Le 16/03/2022

PROJET DE PARC PHOTOVOLTAIQUE AU SOL AVEC DEMANDE DE DEFRICTIONEMENT A BESSENS (82)

Observations de Nature En Occitanie

Annexe 4 – Zone à défricher – Bessens

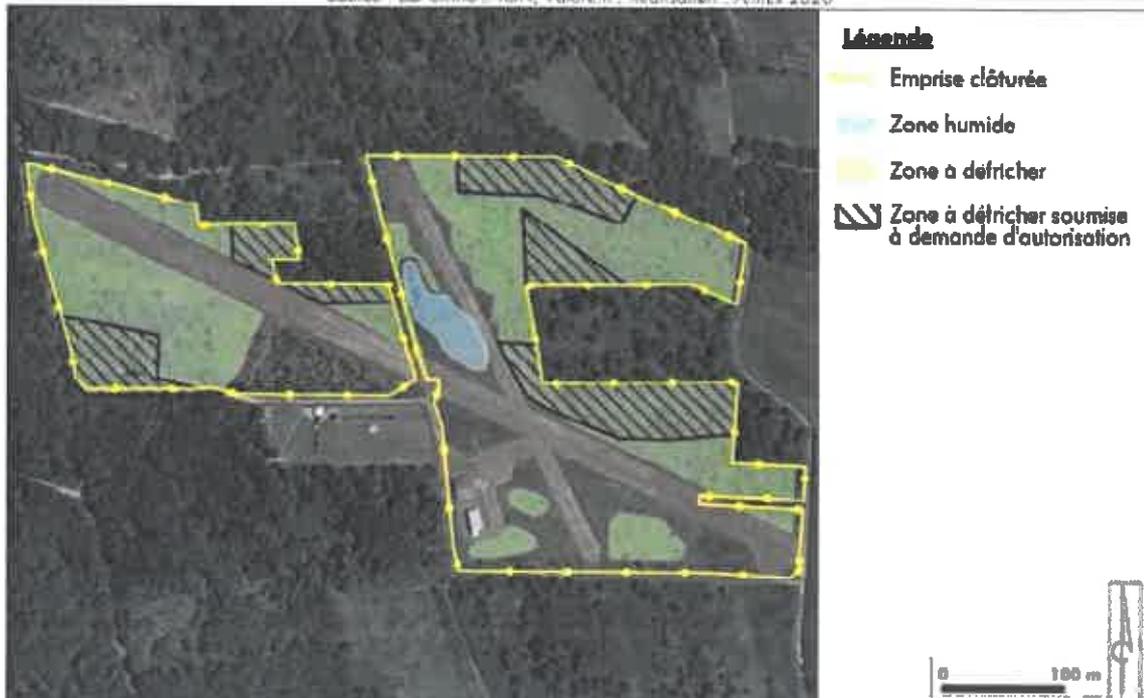
Dans ce contexte, le défrichage dans son ensemble qui couvre plus de 6 ha (dont plus de 2 ha nécessitant une autorisation) se révèle incompatible avec le SRCE.

La carte (annexe 4) illustre l'impact sur les milieux naturels que représenterait cette intervention.

Le défrichage d'un espace boisé conduit à une perte nette de biodiversité : la compensation par replantation ne produira pas une équivalence écologique avant le très long terme, plus de 30 ans pour les arbres et au-delà pour le sol et les écosystèmes forestiers.

Illustration 114 : Extrait du schéma régional de cohérence écologique (SRCE) en Midi-Pyrénées

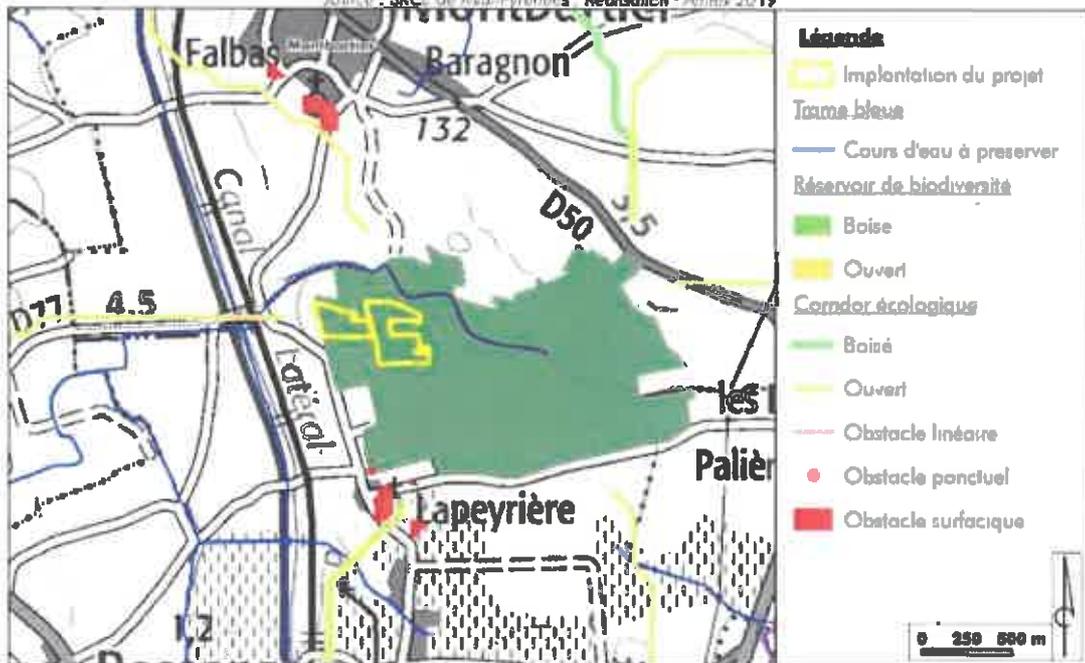
Comme nous l'avons rappelé plus haut, la zone d'implantation du projet est positionnée en plein cœur d'une Znieff de type 1, qui est répertoriée comme réservoir de biodiversité à préserver et à renforcer par de meilleures connectivités dans le SRCE (voir annexes 2 et 3).

L'implantation du projet photovoltaïque au sol de Bessens se trouve sur la partie Nord Ouest du réservoir de biodiversité répertorié dans le SRCE Midi Pyrénées.
 Dans son prolongement, un corridor a été modélisé pour une remise en état.
